「核能四廠安全監督委員會第三屆第3次會議」

核能四廠建廠 工程現況與檢討

報告單位：龍門施工處

日期：中華民國98年1月21日

二、水土保持計畫施工監督查核(14/22)

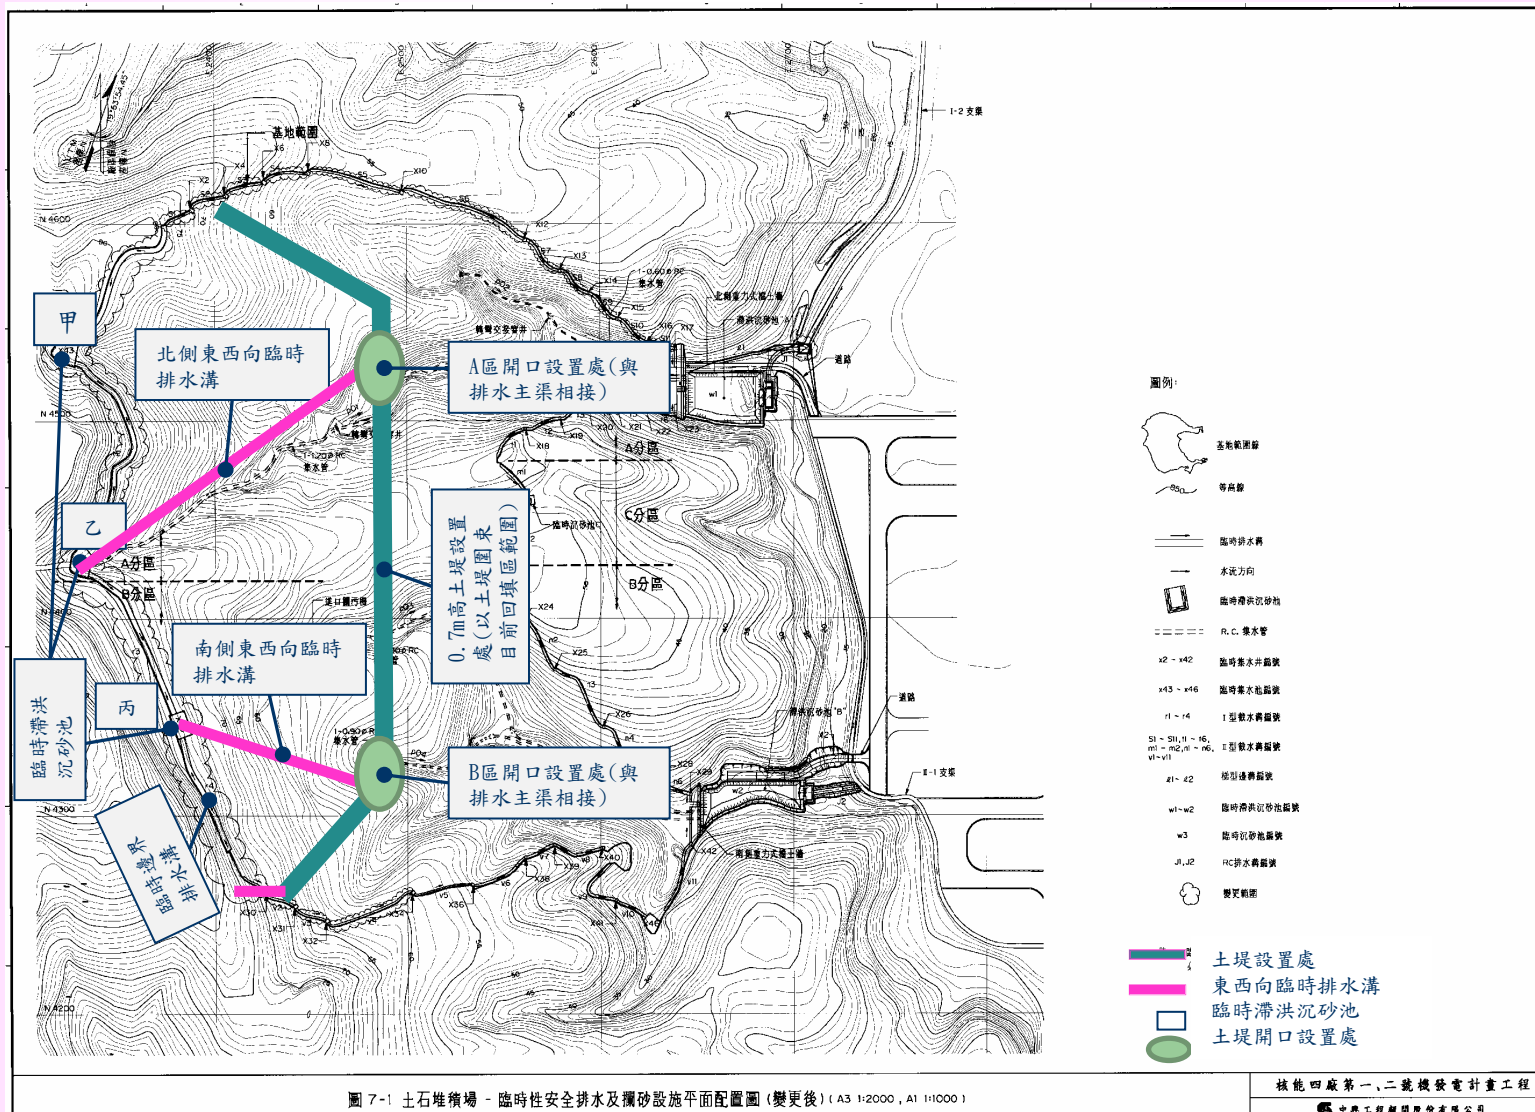
查核日期	查核單位	查核工程	要求改善事項	改善結果
97.10.30	經濟部 國營會	「核能四廠第一、二號機發電計畫工程」水土保持計畫	第6區土石堆積場之臨時排水設施與原核定之水保計畫不符，其土石堆置平台上設置之兩條臨時排水溝亦較平緩，請檢討是否符合水理條件，並予以改善。	本處已於97/11/30(改善期限內)依中興公司建議完成改善工作，於平台外圍設置0.7m高(有效高0.5m)、頂寬0.3m梯型帶狀土堤(過路段亦同時設置)，並於南北側各開設一排放口及溢流口，調整後之攔蓄量大於設計攔蓄量。
